**Objet :** UCCLE. Avenue Adolphe Dupuich, 3

Demande de permis d'urbanisme portant sur la démolition de la maison existante et de sa conciergerie et construction d'une villa unifamiliale

**Avis de la CRMS**

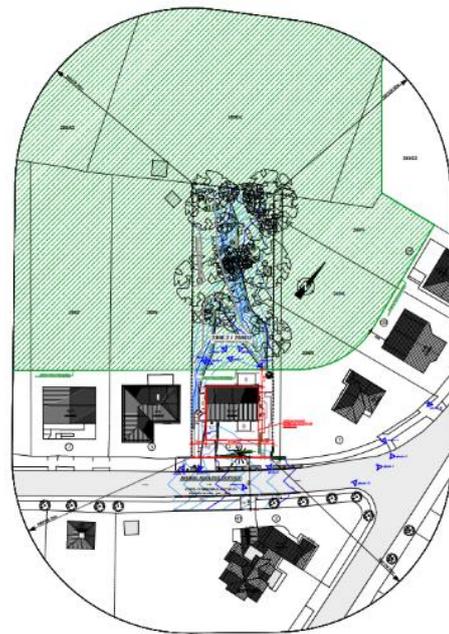
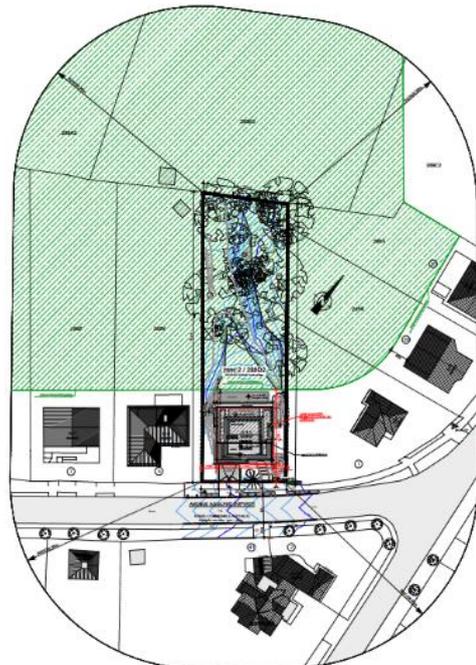
La CRMS juge que le projet a peu d'impact sur les vues vers et depuis le bien classé.

Elle estime cependant que la note relative à la justification de la démolition ne comporte aucun élément probant démontrant l'impossibilité de maintenir et rénover la maison existante, ni aucune évaluation de l'impact environnemental d'une opération de démolition et reconstruction (la maison date de 1988). Or, pour la CRMS, *Stimuler des rénovations à long terme, efficaces financièrement et d'un point de vue énergétique et environnemental, peut s'inscrire dans une approche intégrée incluant les potentialités du bâti existant et de ses spécificités intrinsèques (typologiques, architecturales, techniques et constructives, cycles de vie des matériaux versus coûts de production neuve...)* (extrait du mémorandum de la CRMS [https://crms.brussels/sites/default/files/2021-09/Memorandum\\_2019\\_FR.pdf](https://crms.brussels/sites/default/files/2021-09/Memorandum_2019_FR.pdf)). La démolition semble ici justifiée par la seule incompatibilité avec le programme que souhaite développer le demandeur et le souhait d'une architecture plus contemporaine.
